[Skipulagsgátt mál 2024/930](#)

Umsögn um: Göngu- og hjólastígar um Ásbraut

Landssamtök hjólreiðamanna (LHM) hafa skoðað lýsingu skipulagsverkefnis (skipulagslýsingu) vegna nýs deiliskipulags Ásbrautar.

Varðandi hjólagötur vill LHM vísa í lið „Hjólagötur (mynd nr. 5)“ í

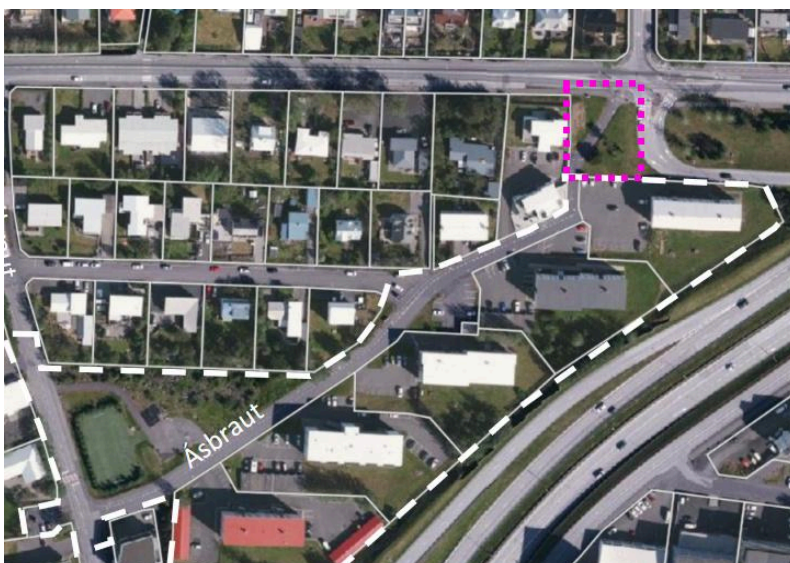
Kanna ætti margvíslegar ódýrari og einfaldari hugmyndir, t.d. að bera saman við að vera áfram einungis með hjólreinar og hjólavísa um Ásbraut, skoða snið á hollenskum íbúðargötum þar sem þrengt er að bílum með hjólareinum sitthvoru megin, eða svokallaðar „hjólagötur“ sem er konsept sem er til í [hönnunarleiðbeiningum fyrir hjólreiðar](https://www.facebook.com/groups/gerumbeturabendingar/posts/1980798812391892/) en er ekki enn í umferðarlögum eða reglugerð um umferðarmerki (en er samt notað í Elliðaárdal), sem er eitthvað sem þyrfti að bæta en ætti að vera eindregið að bæta.

sem var sent Kópavogsbæ 8. september 2024. Í bréfinu var bent á að þetta konsept gæti verið framtíðin fyrir Traðarland í Reykjavík og Ásbraut í Kópavogi, sem eru að mjög mörgu leyti sambærilegar götur.

Í öllu falli væri áhugavert ef Reykjavíkurborg og Kópavogsbær stilltu saman strengi um “design commonality” fyrir götur eins og Traðarland og Ásbraut þannig að hjólareiðamenn og bílstjórar sjái sömu hönnun á mismunandi stöðum á höfuðborgarsvæðinu og viti því fyrirfram hvernig beri að hegða sér og hvernig megi búast við því að aðrir hegði sér & bregðist við.
